OGGETTO: (IDVIP: 3933] Istanza di avvio della procedura di VIA ai sensi dell'art. 23 del D.lgs. 152/2006 e ss.mm.ii. relativa al progetto dell'impianto solare termodinamico a concentrazione della potenza termica di 83 MWt, elettrica di 10 MWe denominato "Progetto agroenergetico San Severo".
Proponente: 3SP S.r.l.

Parere regionale non favorevole di compatibilità ambientale.-

N. **1289** del 18/07/2018 del Registro delle Deliberazioni

OGGETTO: Progetto dell'impianto solare termodinamico a concentrazione della potenza termica di 83 MWT, elettrica di 10MWe denominato "Progetto agroenergetico San Severo" – Istanza di VIA Ministeriale ex art. 23 del D.lgs. n. 152/2006 e ss.mm.ii. - Parere art. 24 c. 3. Proponente: 3SP SRL

Figura 5 Tavola A1 "Tutela dell'integrità fisica del territorio" da PTCP Provincia di Foggia

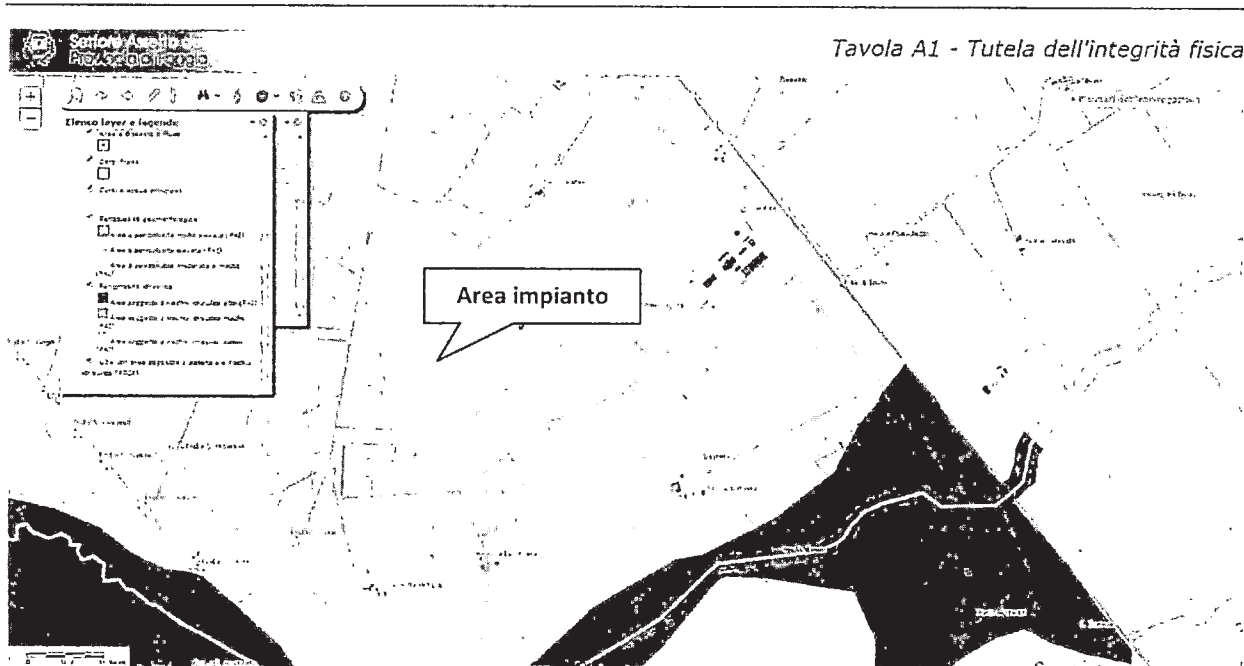
Il proponente riporta che (pag. 26-27 V01_SIA): La Tavola A1 "Tutela dell'integrità fisica del territorio", che perimetra le aree caratterizzate da fenomeni di dissesto idrogeologico, di instabilità geologica potenziale e di pericolosità idraulica, è aggiornata al 2009, mentre, come riportato al Paragrafo 2.4.2 le perimetrazioni effettuate dell'Autorità di Bacino della Puglia sono in continua revisione, e risultano aggiornate a gennaio 2016. Pertanto non si ritiene rilevante la consultazione della sopracitata Tavola A1.

Tuttavia, dalla consultazione della tavola A.1 suddetta risulta che l'impianto ricade in aree soggette a rischio idraulico, come si evince dalla immagine seguente.

Figura 6 Estratto QD7.1bis del - Carta sintetica di uso del suolo – Territorio extraurbano – PUG Parte Programmatica

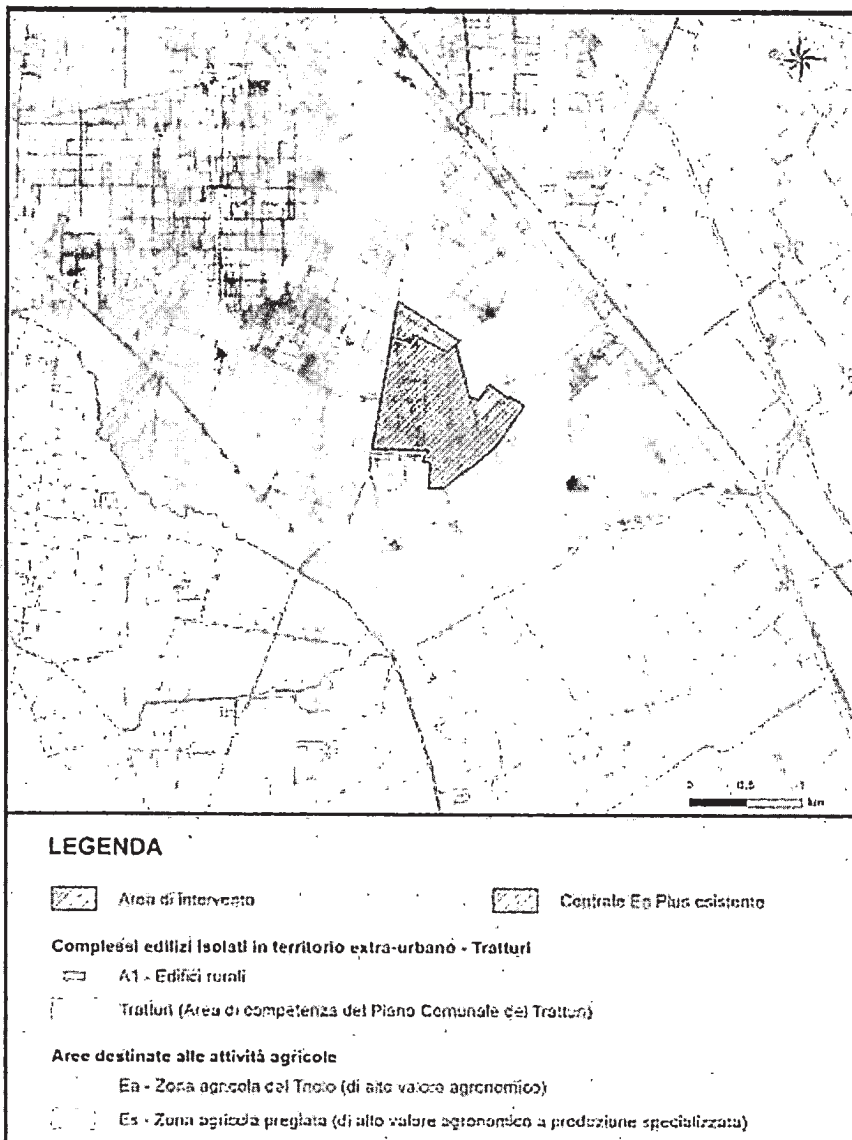
Dalla sovrapposizione dell'area di impianto con la tavola QD7.1bis del PUG Parte Programmatica – Carta sintetica di uso del suolo – Territorio extra-urbano, in cui sono riprodotte le destinazioni d'uso del suolo del piano, risulta che il territorio interessato dalla realizzazione del progetto ricade nella zona agricola

In particolare, rientra nell'area denominata *Es - Zona agricola pregiata (di alto valore agronomico a produzione specializzata)*, che comprende le aree destinate all'attività agricola intorno alla città, utilizzate prevalentemente per oliveti, vigneti, frutteti, ecc.

La realizzazione in tali aree di impianti alimentati a energie rinnovabili è regolato dall'articolo P58.3 delle NTA del Piano che precisa con riferimento alla zona Es - Zona agricola pregiata che nella localizzazione degli impianti va verificata la compatibilità con il sistema delle aree agricole interessate da produzioni agro-alimentari di qualità (DOP "Dauno", DOC "San Severo", IGT "Daunia", IGT "Puglia"), individuate quali aree non idonee nell'Allegato 3 al Regolamento Regionale 30 dicembre 2010 n. 24, e inoltre va verificata la compatibilità con la rete dei "Tratturi".

Dato che, nel sito di localizzazione del progetto tali produzioni agro-alimentari di qualità non sono presenti, trattandosi di un'area coltivata esclusivamente a seminativo, si rileva la compatibilità del progetto con la destinazione d'uso di piano.

Figura 7 Estratto Tavola A3bis "Vincoli paesistici e zone protette" – PUG

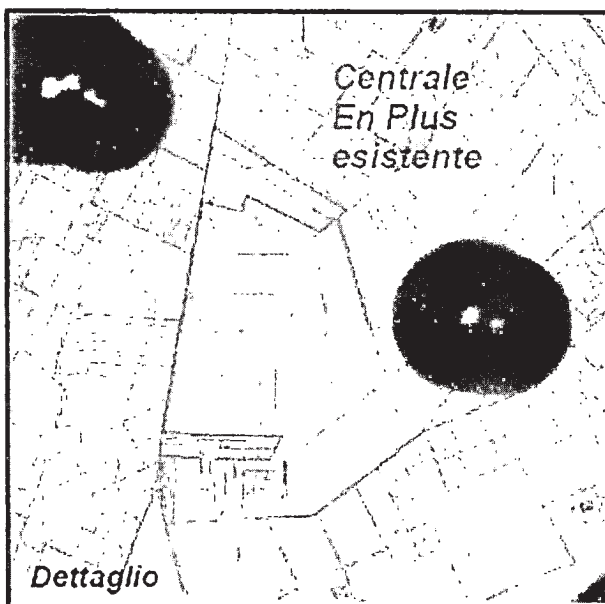
Dalla consultazione della Tavola A3bis "Vincoli paesistici e zone protette", di seguito riportata, emerge che il progetto in esame intercetta parzialmente un'area individuata come vincolo (ex) legge 431/85 ed in particolare una fascia di 300 m apposta ad un lago, tutelata ai sensi dell'art. 142 comma 1 lett. B) del D.Lgs. 42/2004 e s.m.i. A riguardo la società proponente segnala:

- la non coerenza del vincolo con quanto perimetrato dal PPTR: tale discordanza potrebbe essere oggetto di ulteriori verifiche anche attraverso l'interrogazione ufficiale degli enti competenti;
- la scarsa rappresentatività dell'elemento tutelato: l'area in questione, da una ricognizione fotografica, non sembrerebbe definibile come vero e proprio "lago", ma come un'area leggermente depressa soggetta ad allagamento in particolari condizioni di piovosità. In tal caso tale individuazione non risulterebbe conforme alla definizione di "lago" riportata nell'articolo 41 delle NTA del PPTR (*corpo idrico superficiale caratterizzato da acque sostanzialmente ferme, con presenza di acqua costante per tutto il periodo dell'anno*).

Figura 8 Estratto A2bis "Piano di Assetto Idrogeologico" - PUG

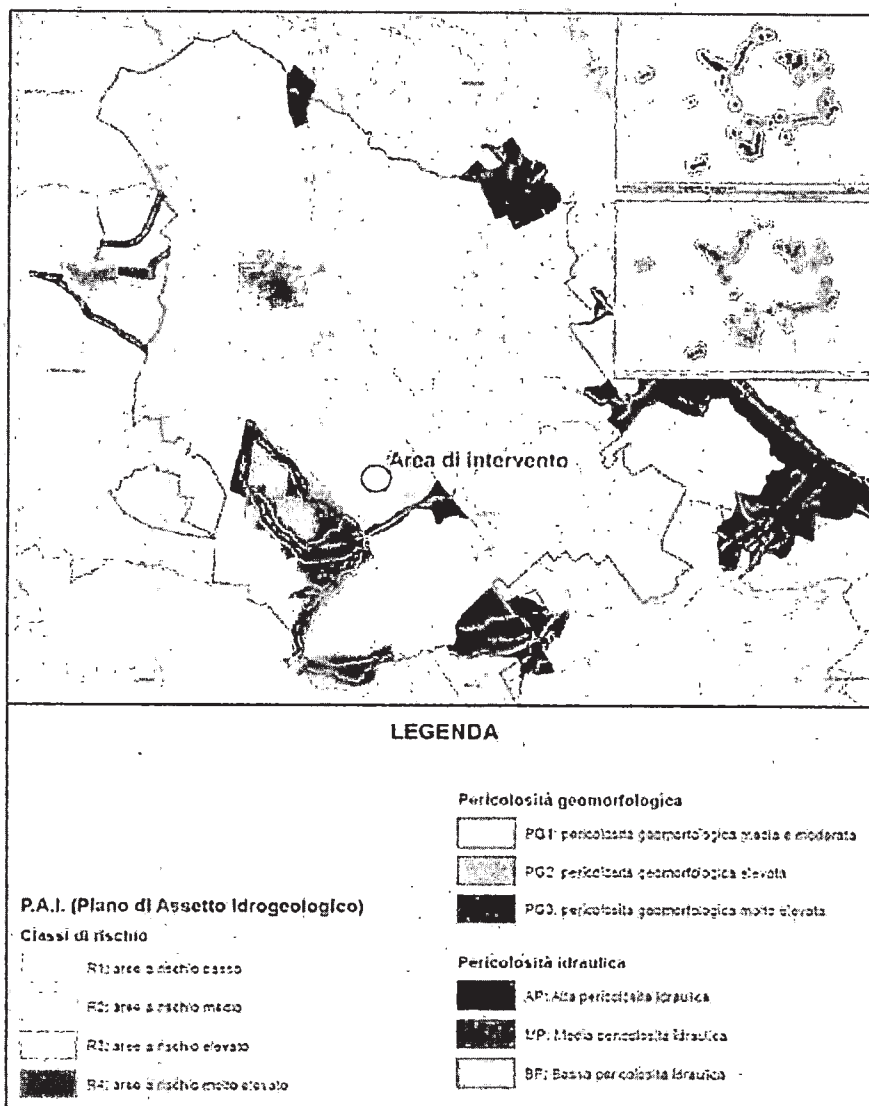
La Tavola A2bis "Piano di Assetto Idrogeologico" evidenzia che la quasi totalità dell'area individuata per la realizzazione del progetto si colloca in un'area caratterizzata da pericolosità idraulica bassa (BP).

Figura 9 Aree soggette a pericolosità geomorfologica ed idraulica – AdB Puglia

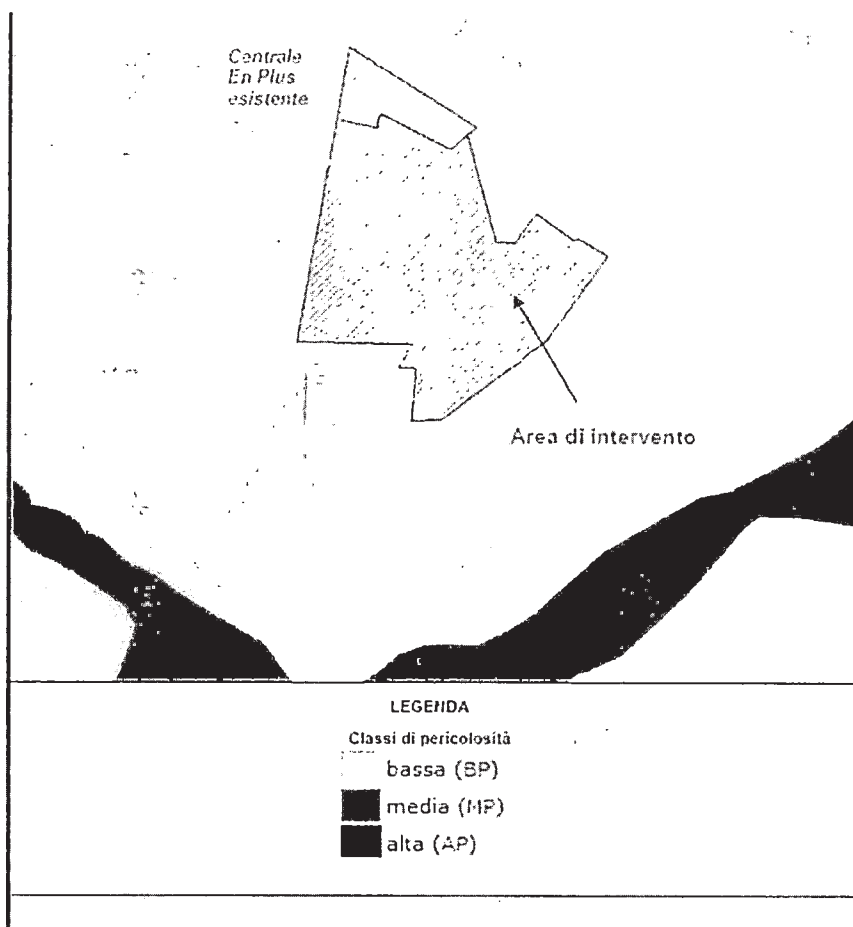
Dalla consultazione del PAI si evince che l'area individuata per la realizzazione del progetto, limitrofa alla CTE di San Severo di proprietà della Società EnPlus S.r.l., non interessa alcuna area a pericolosità geomorfologica mentre ricade in una zona classificata BP "Aree a bassa pericolosità idraulica", che, secondo il proponente, non costituisce condizione di non idoneità alla localizzazione dell'impianto.
